ふそう エアロエースの車体装置（室内後写鏡）のリコールについて

| リコール届出番号                         | 5676                                                                       | リコール開始日 | 令和7年6月27日 |

## 改善箇所説明図

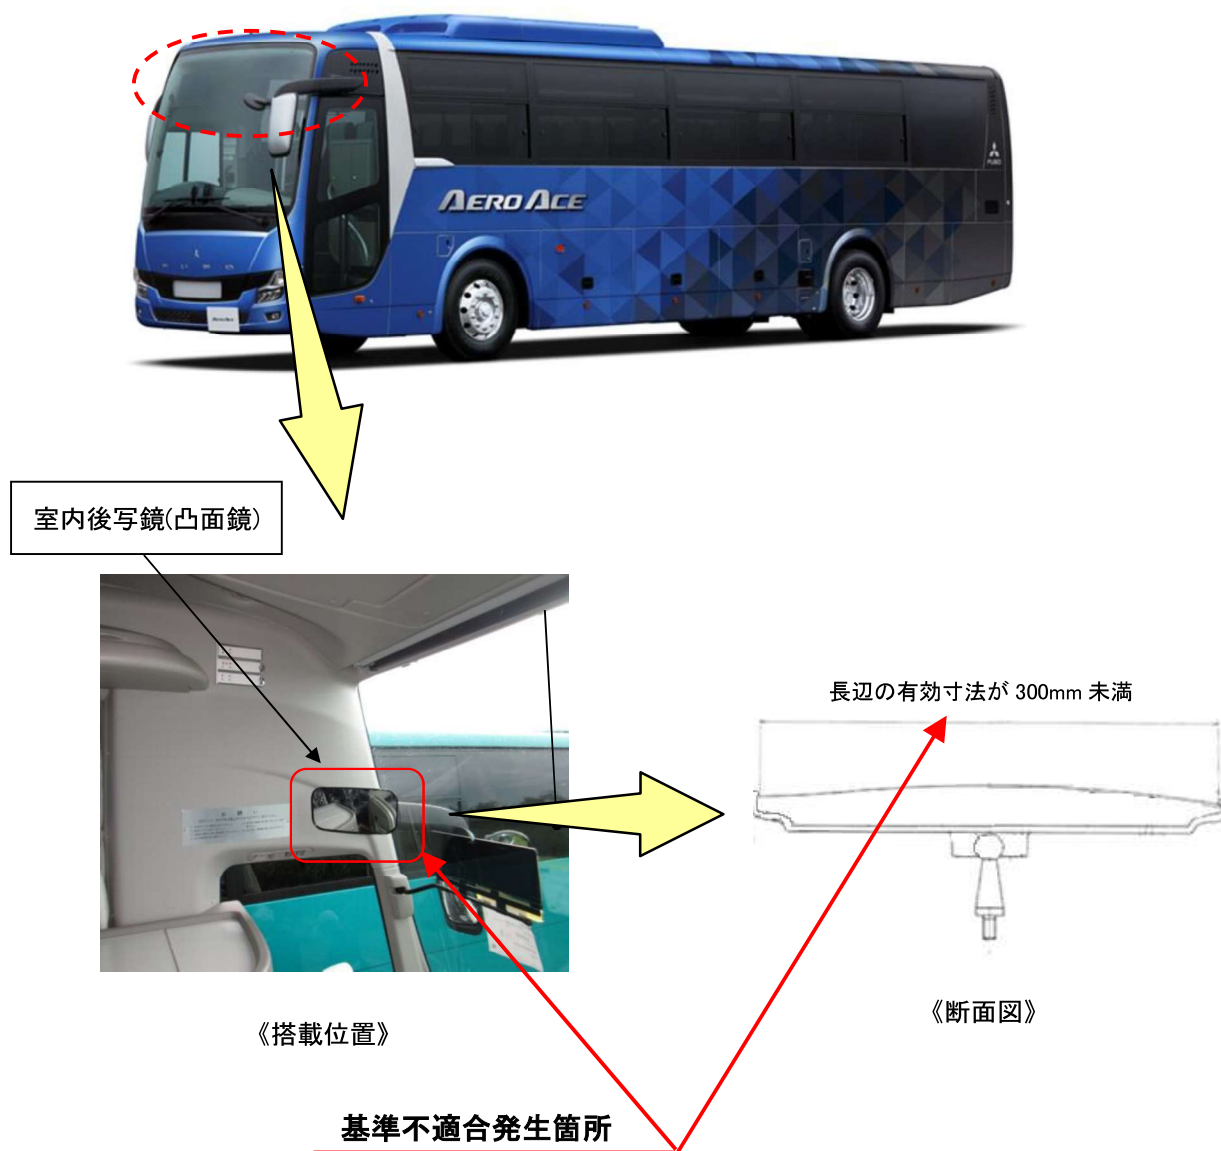
室内後写鏡(凸面鏡)において、設計検討不足のため、有効寸法 300mm 未満のものがある。  
そのため、ワンマンバス構造要件に抵触するおそれがある。

全車両、有効寸法が法規に適合した室内後写鏡(凸面鏡)に交換する。

注：□ は、対策品に交換する部品を示す。
